Concepto Técnico No. 08135, 28 de julio del 2023

Asunto	Evaluar la solicitud del permiso de ocupación de cauce, playas y/o lechos presentada mediante oficio con radicados SDA 2022ER291912 del 10/11/2022 y alcance con radicados SDA número 2023ER31511 del 14/02/2023, 2023ER111692 del 18/05/2023 y 2023ER155080 del 10/07/2023 por el Instituto de Desarrollo Urbano - IDU, para el desarrollo del proyecto "CONSTRUCCIÓN DE CERCHA METÁLICA PARA LA INSTALACIÓN DE RED DE ACUEDUCTO SOBRE EL CANAL COMUNEROS, UBICADO SOBRE LA CALLE 3 CON CARRERA 66 Y 65A CANAL COMUNEROS - EN EL MARCO PARA LA ADECUACIÓN AL SISTEMA TRANSMILENIO DE LA AVENIDA CONGRESO EUCARÍSTICO (CARRERA 68) DESDE LA CALLE 18 SUR HASTA LA AVENIDA AMÉRICAS Y OBRAS COMPLEMENTARIAS EN BOGOTÁ, D.C. Grupo 2." ubicado en el Canal Comuneros.
Documento (s) evaluado (s)	<ul style="list-style-type: none">▪ Radicado SDA No. 2022ER291912 del 10/11/2022▪ Radicado SDA No. 2023ER31511 del 14/02/2023▪ Radicado SDA No. 2023ER111692 del 18/05/2023▪ Radicado SDA No. 2023ER155080 del 10/07/2023▪ Radicado SDA No. 2023EE158707 del 13/07/2023, auto No. 03668▪ Visita técnica de evaluación del permiso de ocupación de cauce, playas y/o lechos del día 14 de

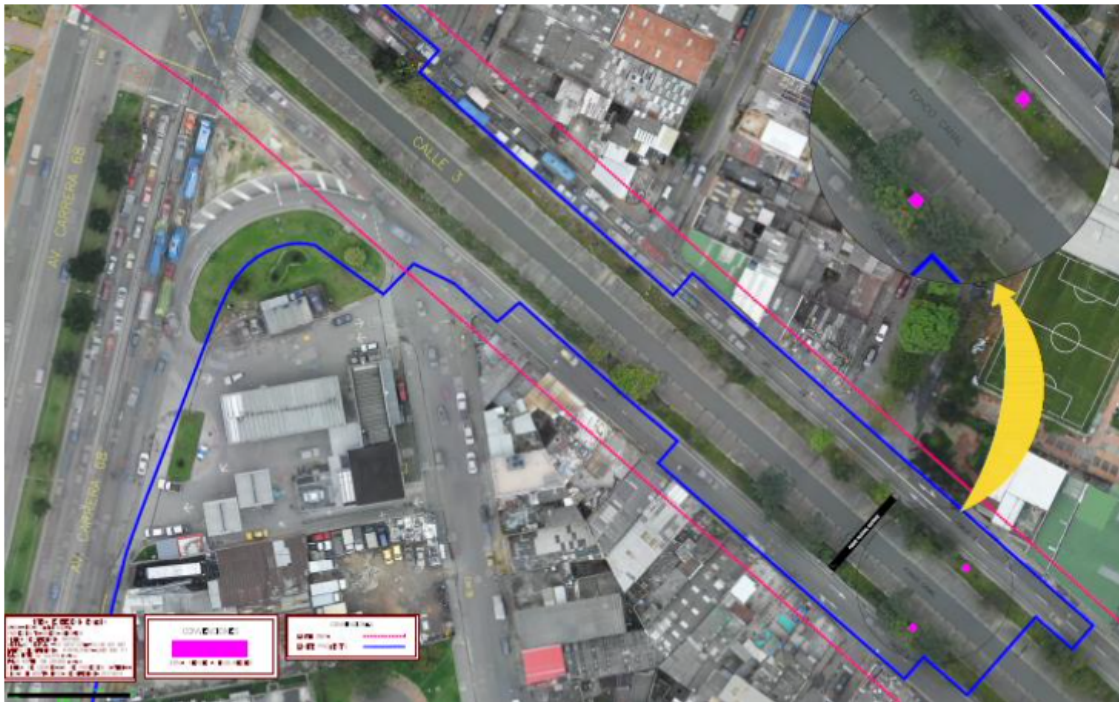
Teniendo en cuenta la localización de las obras y de acuerdo con la delimitación de la estructura ecológica principal - EEP establecida del canal Comuneros los puntos donde se establecerán los soportes de la cercha, se encuentran definido como ronda hídrica (estimada), y se estableció los caudales máximos para un periodo de retorno de 100 años para determinar el límite máximo de inundación – LMI.

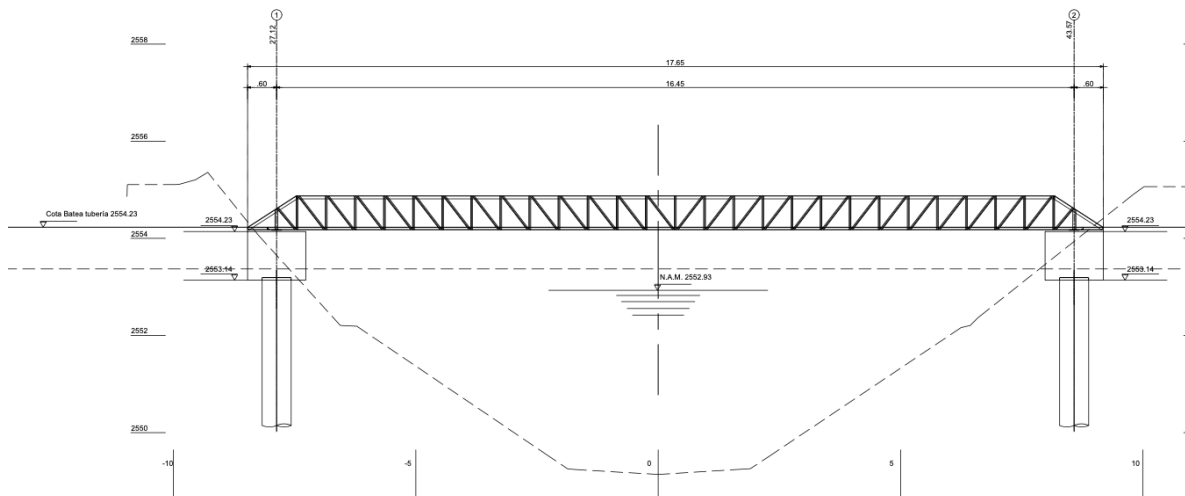
Teniendo en cuenta la información hidrológica del canal Comuneros, para el dimensionamiento de las obras se definió como nivel máximo de la lámina de agua para un periodo de retorno de 100 años 2552,93 m y como cota inferior de la cercha a construir 2554,23 m, garantizando un galíbo de 1,3 m con lo cual, se garantizan las condiciones de flujo del canal.
